Projekt „ ÚSTÍ NAD ORLICÍ – KANALIZACE A ČOV “			
Změnový list		ZL č. 3-51	
Část A: OZNÁMENÍ ZMĚNY			
Komu:	TEPVOS, spol. s r.o.	Datum:	3 6. 2014
Odesláno/			
předáno:			
Stavební objekt (provozní soubor):	SO 3.16 STOKY S6, S6-1, S6-1-1, S6-2, S6-2-1, S13, P13, VÝTLAKY T13		
Odkazy:	na specifikaci:		
	na výkresy:	Projektová dokumentace změny - RDS	
	na rozp. podklady:	Výkaz výměr změny	
	na jinou část smlouvy:

SO 3.16 STOKY S6, S6-1, S6-1-1, S6-2, S6-2-1, S13, P13, VÝTLAKY T13 – na základě zjištěné pozice NN kabelů, který byl v mezidobí položen do plánované trasy stoky S6-2 od RŠ S6-2-3 do S6-2-6 je nezbytná změna trasy. Změnu trasy v rámci stávajících pozemků majitel neodsouhlasil, proto je nezbytné provést změnu trasy na nové pozemky.

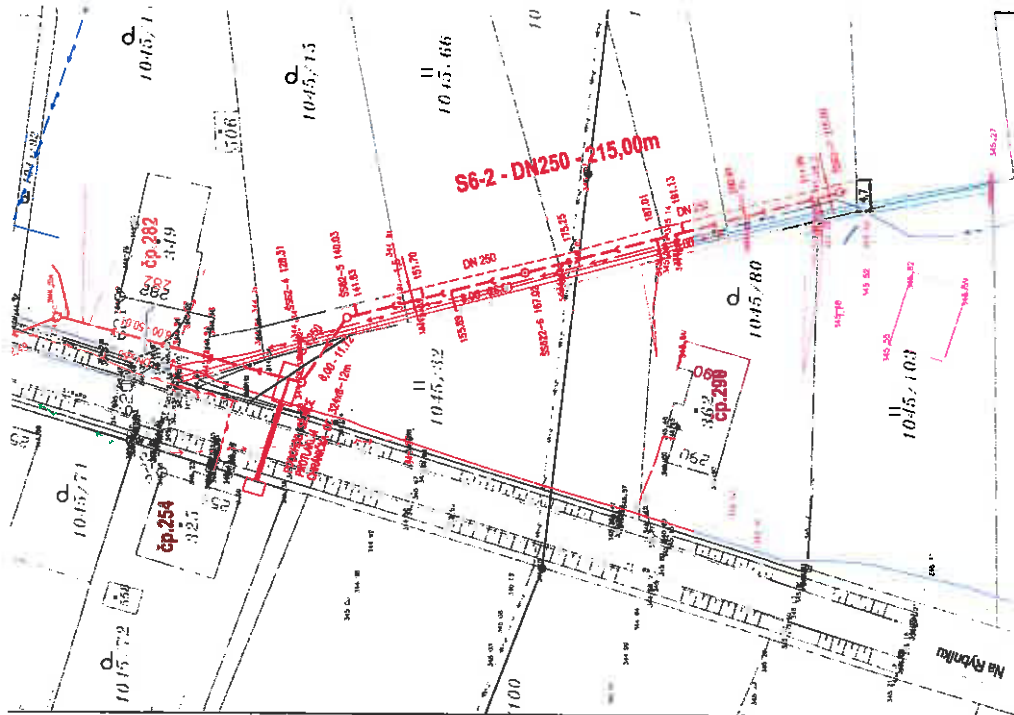
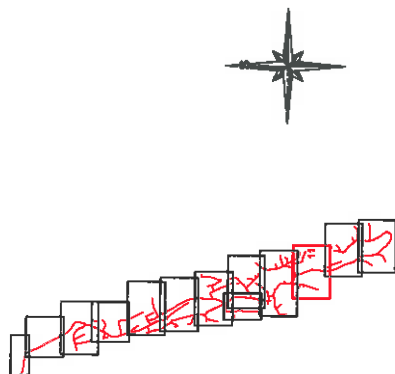
NA ZÁKLADĚ ZWIŠTĚNÍ TORČO NA KABELU, KTERÝ BYL V MOHDOLÍ
POLOŽEN DO PLÁNOVANÉ TRASY STOKY SO-2 OD PŘEŠK 562-3 DO SO-2-6
JE NEBOHYNĚ ŽEJNA TRASY. ŽEJNU TRASY V RAHU STAVADICÍCH
POZEMKŮ MAJITEL NEODSOULKLASIL, PROTO JE NĚHĚ NEBOHYNĚ PROVEŠT
ŽEJNU TRASY NA NOVOE TORČO.

ŽHOTOVITEL PŘEDLOŽÍ NĚHĚ REVIZI PPD A NĚHĚ ŽL.
